RELATÓRIO DE FISCALIZAÇÃO

ROTEIRO DE INSPEÇÃO PARA CREDENCIAMENTO NO PROGRAMA PRATO FÁCIL

| 1. DADOS DE IDENTIFICAÇÃO | | | | |
|---|---------------------------|-----------------|-------------------|----------------------------|
| Processo nº: 0026.006627/2023-81 | | | | |
| Nome/Razão Social: BRASIL PRESTADORA DE SERVIÇOS E NUTRIÇÃO ALIMENTAÇÃO LTDA | | | | |

Imagens 16 e 17 - utensílios

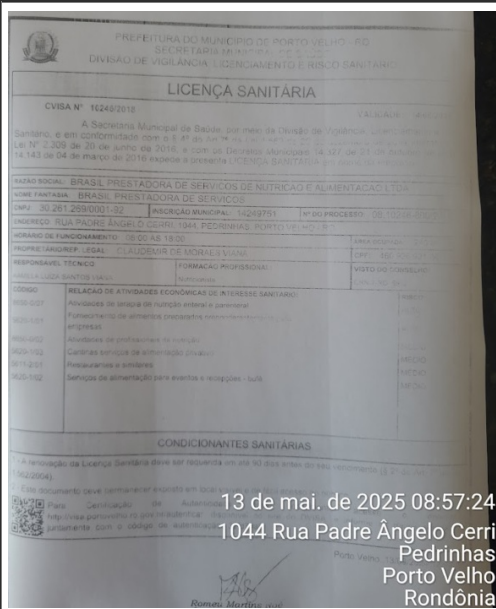
4.11 - Equipamentos, móveis e utensílios em adequado estado de conservação, com superfícies lisas, impermeáveis, laváveis e isentas de imperfeições: Observou-se que os utensílios apresentava desgastes de material, conforme RDC 216/2004:

4.1.15 Os equipamentos, móveis e utensílios que entram em contato com alimentos devem ser de materiais que não transmitam substâncias tóxicas, odores, nem sabores aos mesmos, conforme estabelecido em legislação específica. Devem ser mantidos em adequado estado de conservação e ser resistentes à corrosão e a repetidas operações de limpeza e desinfecção.

Solução: Realizar inspeções frequentes para identificar desgastes, rachaduras ou ferrugem; Substituir ou reformar equipamentos e móveis que apresentem superfícies irregulares ou danificadas.

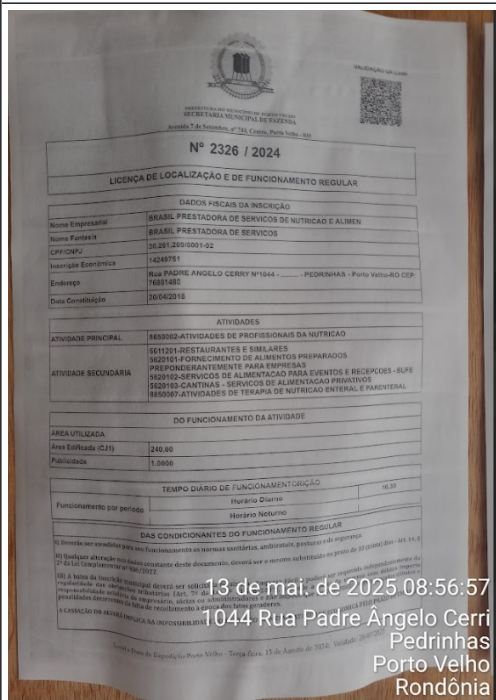
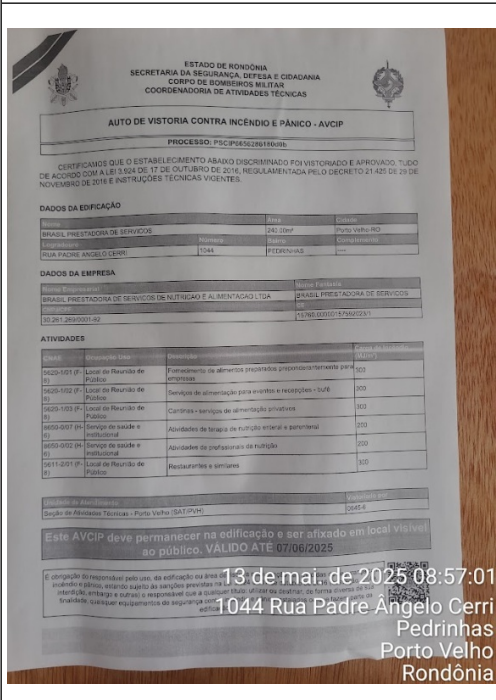
- Na área de produção (cozinha) as instalações, móveis e utensílios mantidos em condições higiênico-sanitárias apropriadas.
- As áreas internas e externas do estabelecimento devem estar livres de objetos em desuso ou estranhos ao ambiente.
- Os ralos devem ser sifonados e as grelhas devem possuir dispositivo que permitam seu fechamento.
